COMUNE DI BUGGERRU

GARA MEDIANTE PROCEDURA APERTA

“MESSA IN SICUREZZA PERMANENTE AREE DEGLI EX BACINI FANGHI DI FLOTTAZIONE PROSPICIENTI PORTO BUGGERRU”

FAQ DOMANDA E RISPOSTE

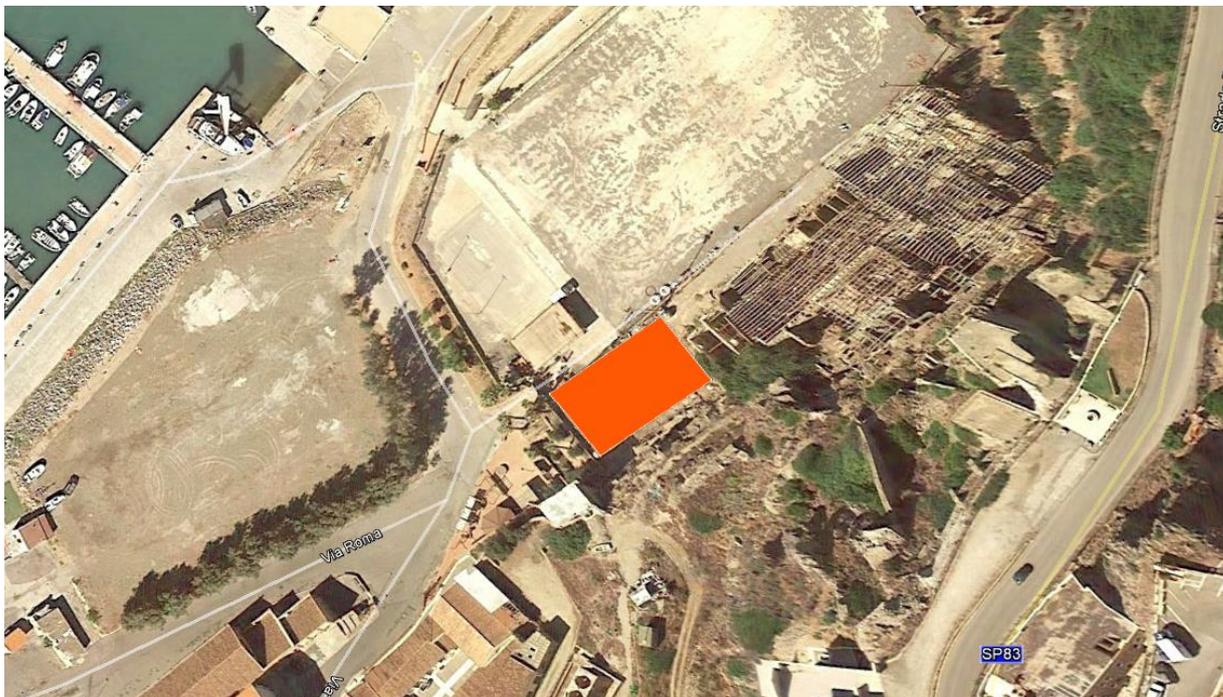
Il computo metrico prevede la sola semina (inerbimento) delle superfici, mentre il Disciplinare tecnico ed il Piano di manutenzione prevedono anche l'impianto di talee. Inoltre, prevista un attecchimento del 100%, del tutto improponibile sul substrato previsto.

QUESITO: si chiede di fornire precisazioni in merito.

Per chiarire tale aspetto si riporta uno stralcio della relazione di compatibilità paesaggistica:

Per il rivestimento delle superfici della discarica e dell'area di abbancamento fini è stato scelto di utilizzare uno strato di rivestimento delle scarpate costituito da una miscela di stabilizzato di cava 0-40 mm e terra vegetale con spessore di 25 cm (la presenza dello stabilizzato di cava garantisce un adeguato angolo di attrito che rende stabile il pendio, mentre la frazione di terra vegetale favorisce l'attecchimento delle specie erbacee scelte per il rinverdimento).

Le specie da utilizzare per la realizzazione della copertura vegetale sono quelle tipiche colonizzatrici delle discariche minerarie quali Euphorbia pythusa, elicriso (Helichrysum microphyllum), santolina (Santolina corsica) e tra gli arbusti le spinose Genista sulcitana e Genista corsica o endemiche come il Limonium merxmulleri che colonizza diverse aree.

La funzione della terra vegetale è esclusivamente quella di favorire il primo attecchimento delle essenze seminate. Nella progettazione esecutiva l'impresa, tenendo conto delle finalità della progettazione dovrà proporre la miscela di stabilizzato e terra vegetale più idonea a tale scopo.
